CORNARE	
NÚMERO RADICADO:	<b>131-0435-2018</b>
Sede o Regional:	Regional Valles de San Nicolás
Tipo de documento:	ACTOS ADMINISTRATIVOS-RESOLUCIONES AMBIENTALES
Fecha:	<b>28/04/2018</b>
	Hora: 08:18:41.22... Folios:

## RESOLUCION No

### POR MEDIO DE LA CUAL SE ADOPTAN UNAS DETERMINACIONES

Asunto: Concesión de Aguas

Imagen 2: Bocatoma evidencia falta de mantenimiento

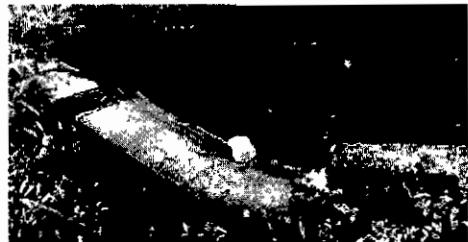
- *El dia 11 de abril del 2018, la Corporación realizo visita de control y seguimiento a la fuente de donde capta La Asociación Acueducto Veredal Pavas, en compañía del señor Carlos Buroñil Castaño Castaño (Fontanero), para verificar cumplimiento del oficio 131 – 0387 del 21 de abril de 2017, encontrando lo siguiente:*
- *La estructura de la bocatoma realizada en material de concreto, posee una rejilla con dimensiones de 30 cm de largo por 15 de cm de ancho y está compuesta por barras de acero de 3/8" separadas entre sí cada 0,5 cm (Imagen 1).*
- *La bocatoma, se encuentra acumulación de sedimentos (Imagen 2).*
- *De la bocatoma se lleva a un caja de desviación del flujo y se conduce por una tubería de 4" de PVC a aproximadamente una distancia de () a la caja de derivación y control.*
